改模：1262-1面框正面换镶块开孔，需恢复原状。

制 图 Drawing	审 核 Auditing	批 准 Confirm	客户名称 Custom Name		材 料 Material	阻燃ABS
			产品名称 Product Name	面框	图纸比例 Drawing Scale	1:1 A3
			产品编号 Product Code	1262-1G	视 图 Project View	(mm)
2013.07.02						
共 页	第 页

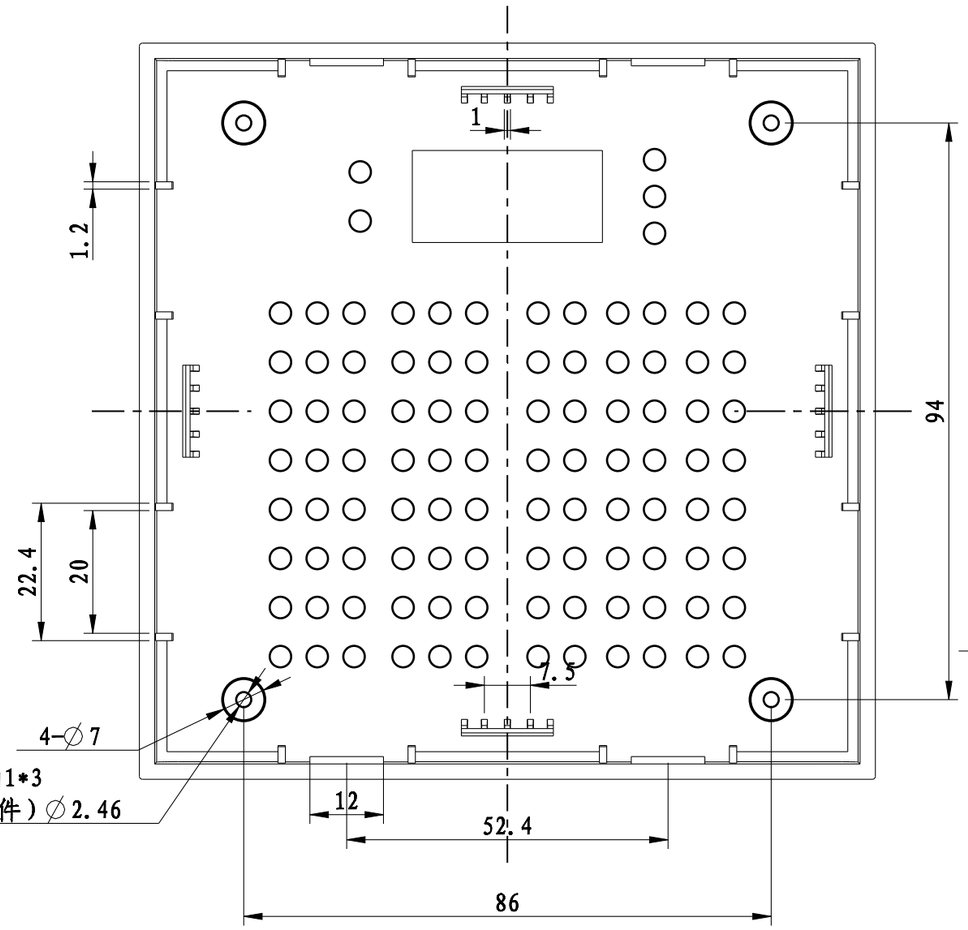
背面四个柱子增加到7MM
